## SERVICE INFO – INA 0006

# Зміна матеріалу поверхні кочення натяжного ролика 531 0148 10

Номер LuK-AS: 531 0148 10

Зображення 1: Поверхня кочення ролика з металу

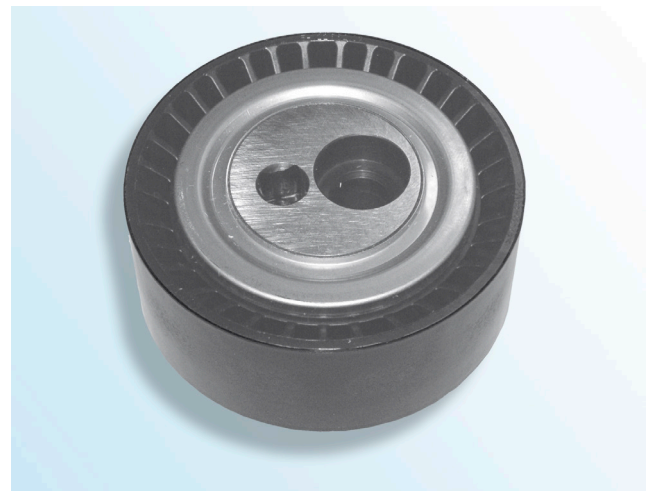
В рамках постійного вдосконалення нашої продукції поверхня кочення натяжного ролика 531 0148 10 була змінена з металеві на пластмасову.

В результаті технічної зміни була зменшена вага ролика. Функціональні характеристики залишилися незмінними.
